核燃料輸送物設計承認申請書の一部補正について

原子力発第19316号
令和元年12月6日

平成30年5月25日付け原燃発第18-77号をもって申請しました核燃料輸送物設計承認
申請書について、下記のとおり一部補正をいたします。

別紙記載事項を別紙1~5のとおり補正する。

(ハ)-第 B.2 図 品質マネジメント体制図

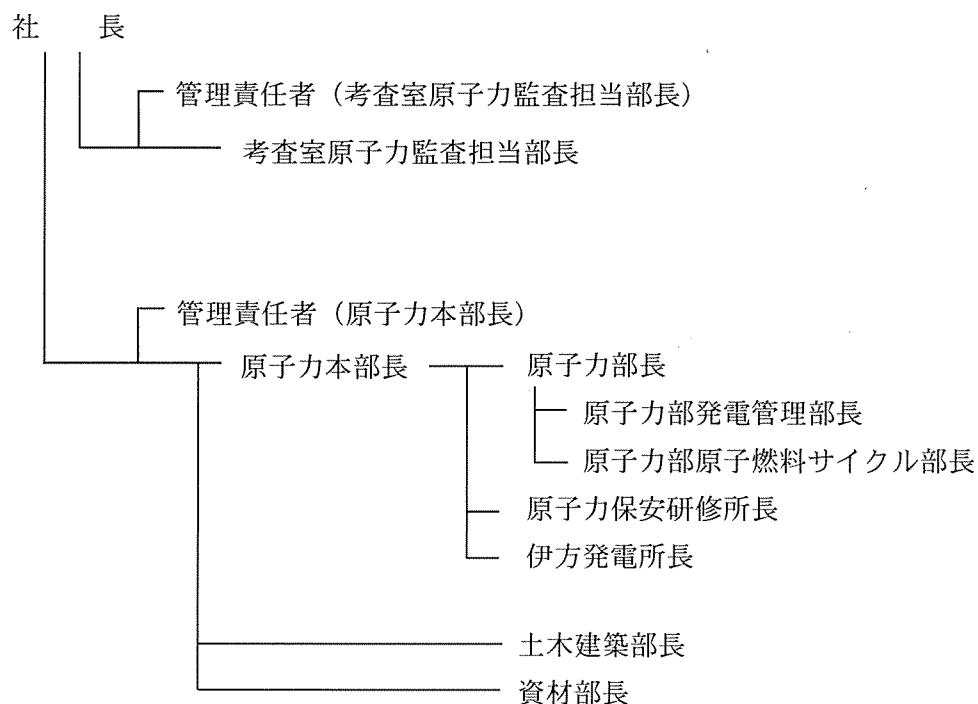
頁	行	補正前	補正後
(八)-4	下2～ 下1	(八)-第B.2図 品質マネジメント 体制図	資料1の同図に変更する。
